Direction des Unités Industrielles
Région Sud PACA
RECYCLAGE & VALORISATION DES DECHETS

Objet : Valsud - Demande d'autorisation environnementale pour la poursuite de l'exploitation de l'I.S.D.N.D. de Septèmes les Vallons

3. Remplacement du piézomètre aval - Mise à jour des paramètres enregistrés

FORAGE D'EAU

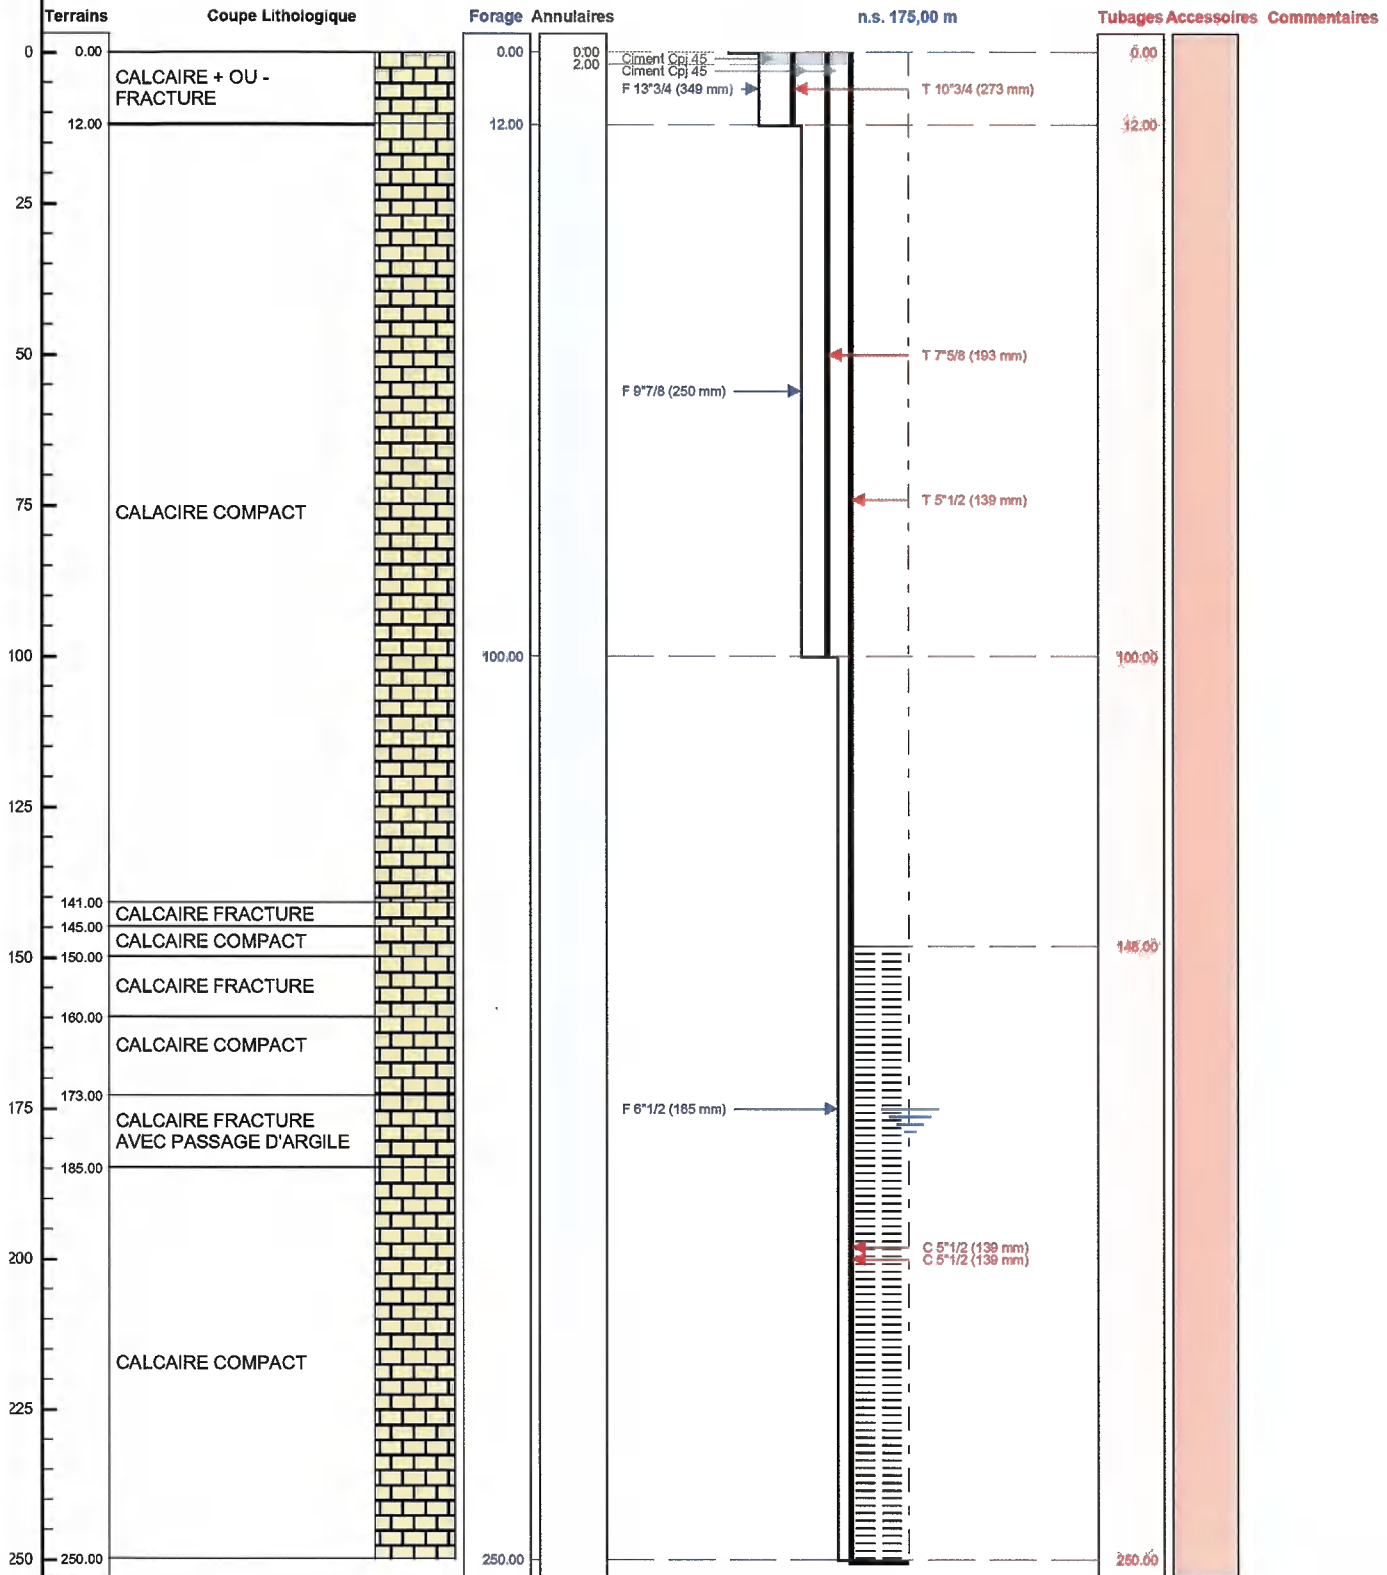
Dans le cadre de l'autosurveillance de l'ISDND de Septèmes-les-Vallons, trois piézomètres de contrôle ont été mis en place pour le suivi des eaux souterraines. Au cours des années 2019 - 2020, nous avons observé une évolution de certains paramètres au niveau du piézomètre aval 20 mètres et uniquement dans cet équipement. Nous avons procédé à son nettoyage complet mais comme cela ne donnait pas satisfaction, nous avons procédé à une inspection vidéo en début d'année 2021. Cette opération a permis de voir que le tube du piézomètre était en train de se dégrader altérant de fait les analyses réalisées et qu'on ne pouvait pas le remettre en état.

Face à ce constat, nous avons procédé le 29 / 03 / 2021 à la mise en place d'un nouveau piézomètre équipé d'un tube en acier sur sa première partie et en inox sur la deuxième.

Il a été foré à la même profondeur que l'existant (250 m) et il est opérationnel depuis le 9 avril 2021. Depuis sa mise en place, les paramètres sont revenus dans la gamme de ce qu'on observait les années précédentes.

Les caractéristiques de ce nouveau piézomètre sont fournies en pièce jointe au présent courrier.

Ces éléments n'ont pas pu être intégrés au dossier de demande d'autorisation environnementale, car postérieurs à sa date de dépôt, en juillet 2020. Il s'agit donc d'une mise à jour que nous souhaitons intégrer dans le dossier soumis à l'enquête publique.
